Gutachterliche Stellungnahme

**zur geplanten Erschließung des Baugebietes
Schornreute Ost II / Ravensburg**

Kommentar zu zwei vorliegenden geotechnischen Gutachten

Projekt-Nr. : 2008 - 311

Anlage: Lageplan

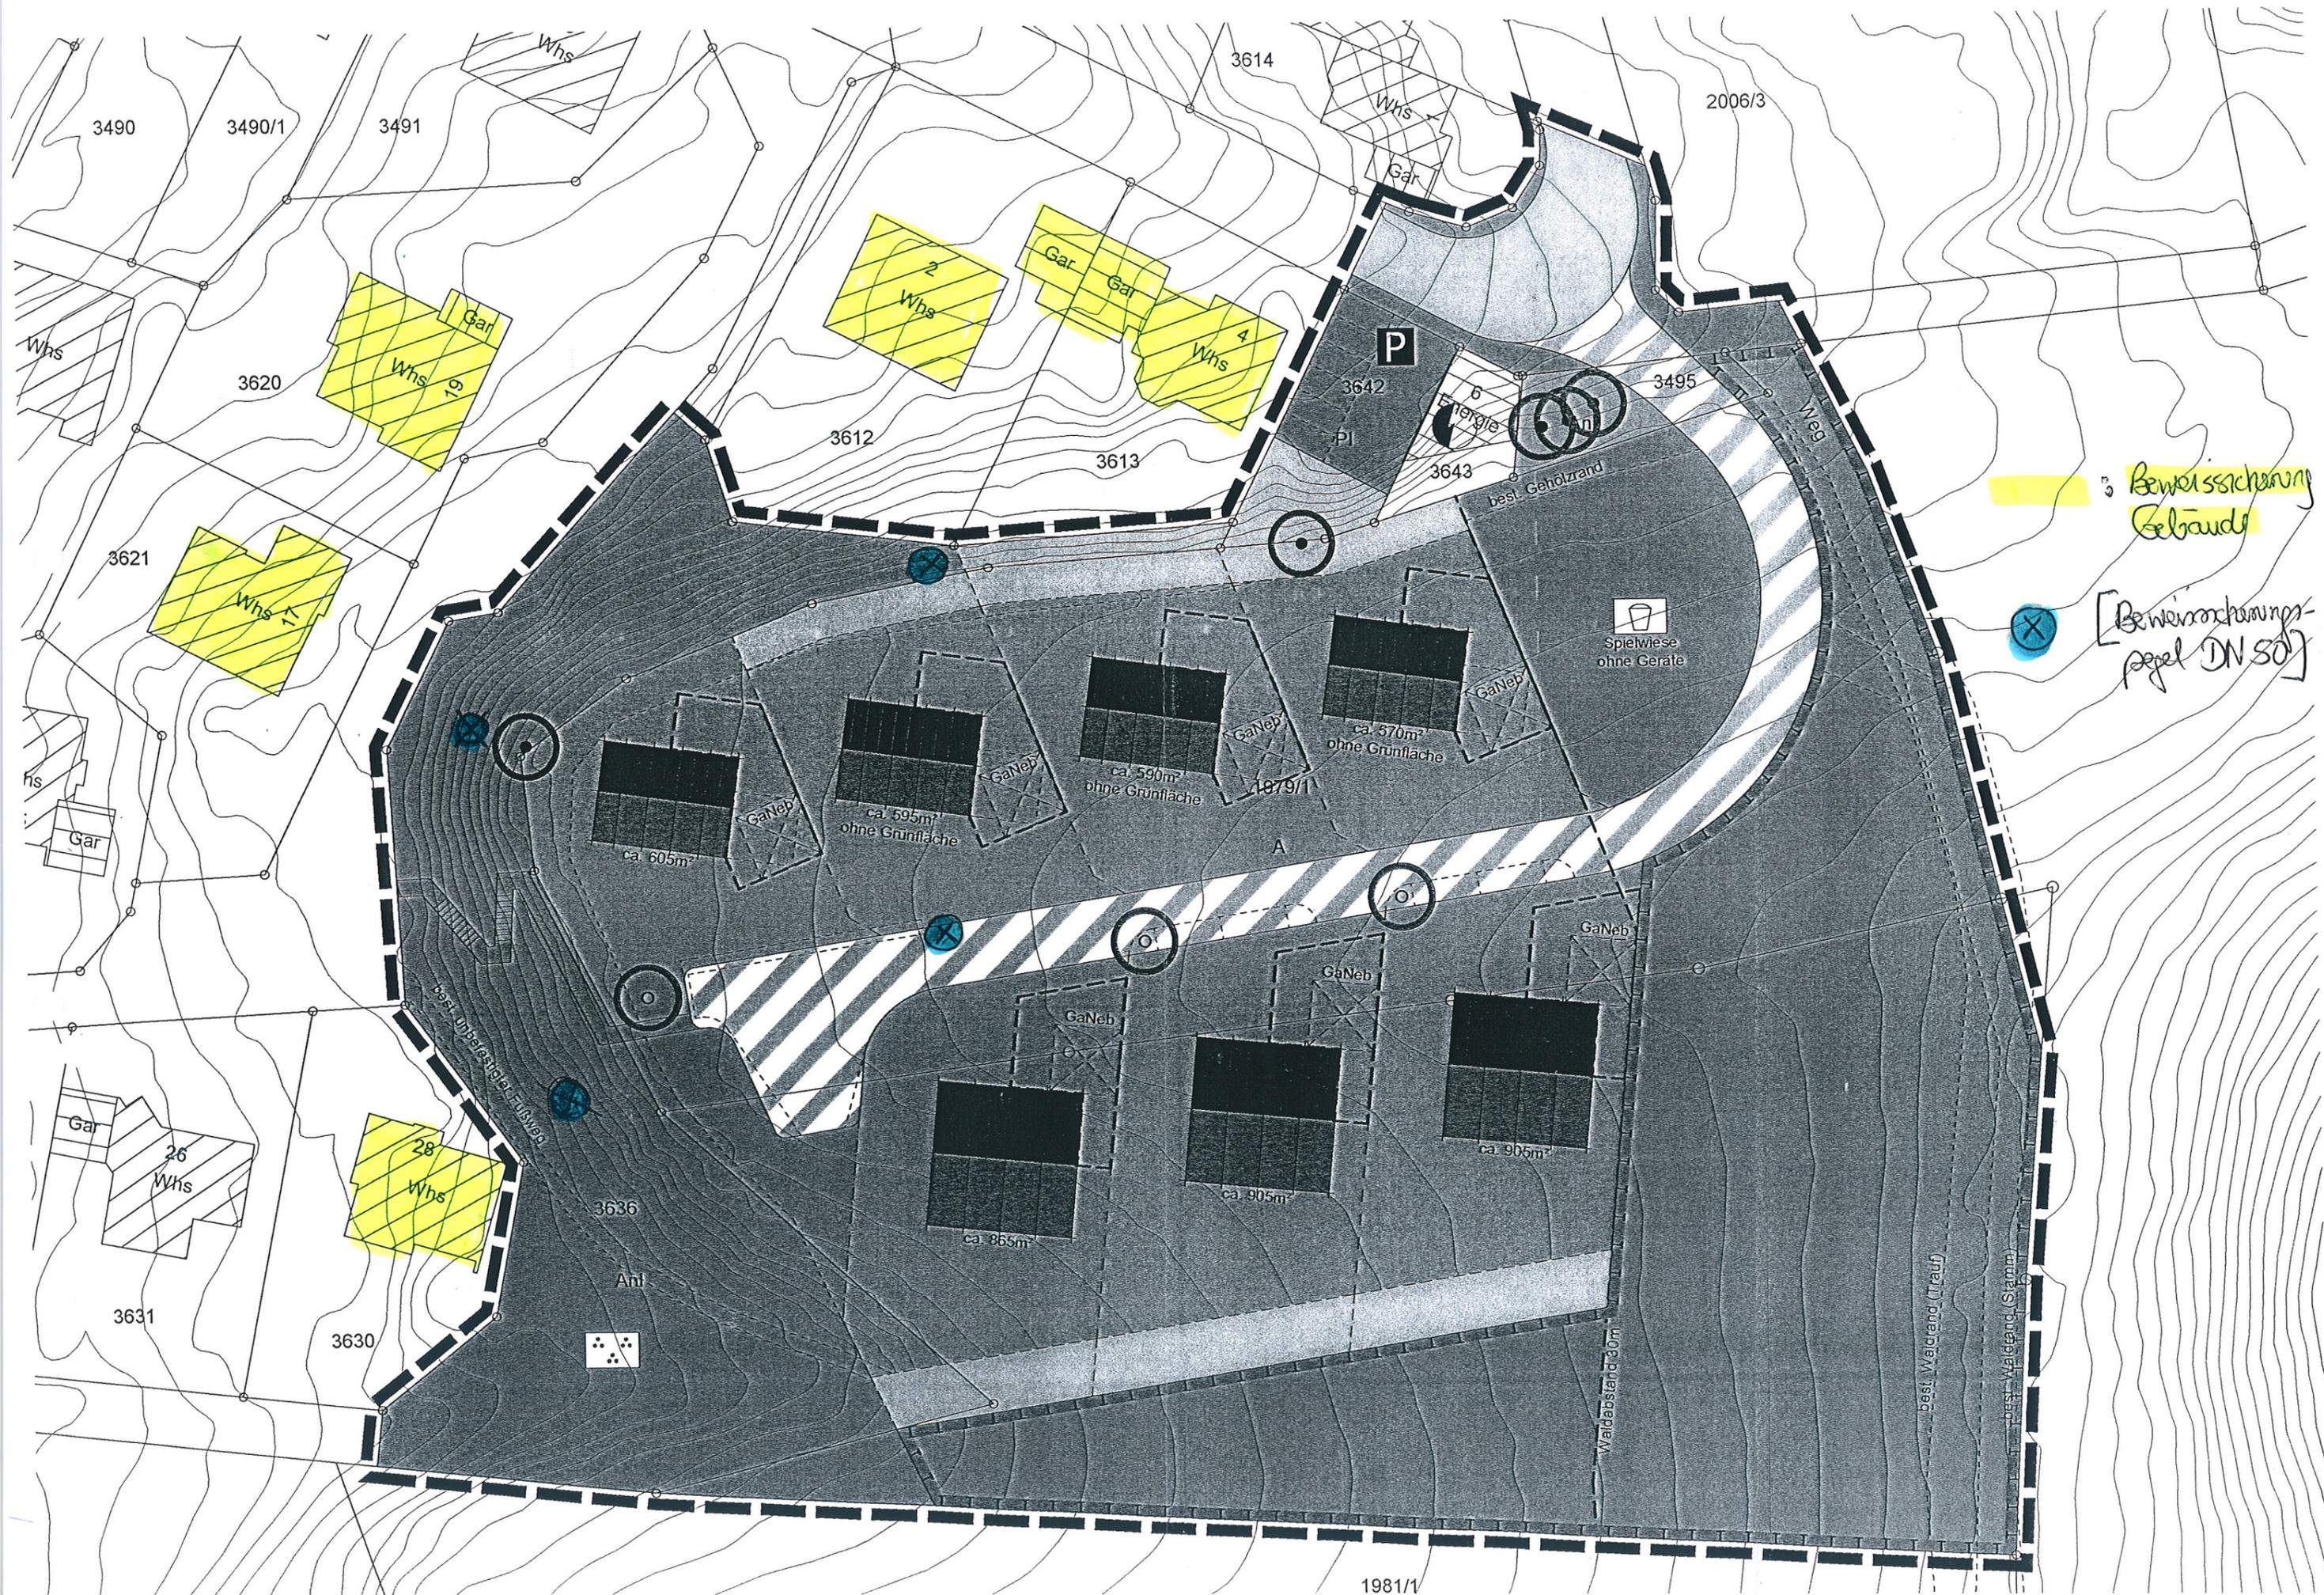
Über die Errichtung von 4 Grundwassermessstellen (Pegelausbau DN 50) im Nachbereich der Meßstellen BK-4/08, BK-7/08 und im zentralen Baufeld (siehe Lageplan).
